OBRA: IMPERMEABILIZACION Y REHABILITACION. HOSPITAL “DR. ANSELMO GAMEN”.

**UBICACION: Balcarce 1355. Villa Gobernador Gálvez
Dto. Rosario. Provincia Santa Fe.**

CIRCULAR ACLARATORIA N° 2 (CON CONSULTA)

SECTOR 02

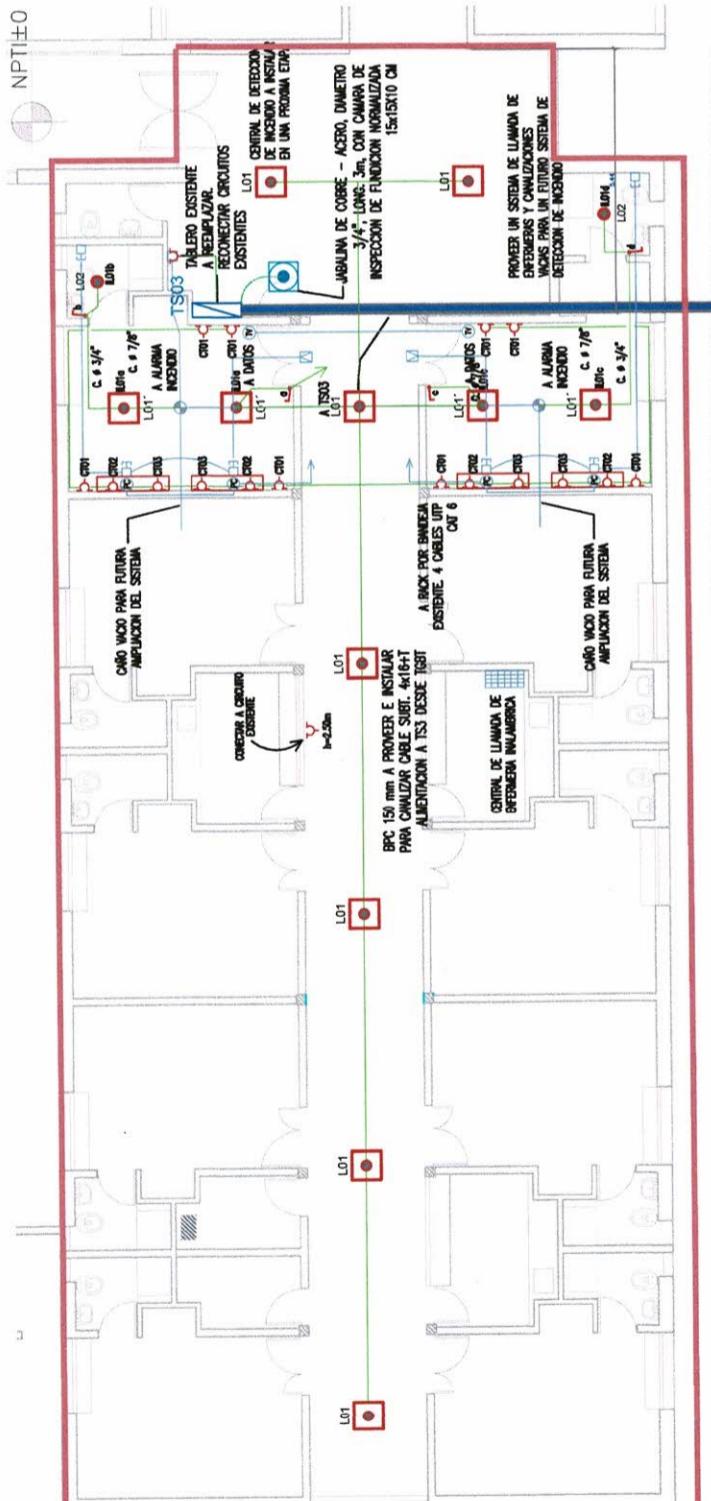
Se comunica por este medio a los Señores Oferentes de la Licitación de referencia que se adjunta una revisión del plano IEF03 Instalación Eléctrica (Sector 02 - Internación) a considerar en la oferta, además se han recibido una serie de consultas, cuyas preguntas y respuestas se detallan a continuación:
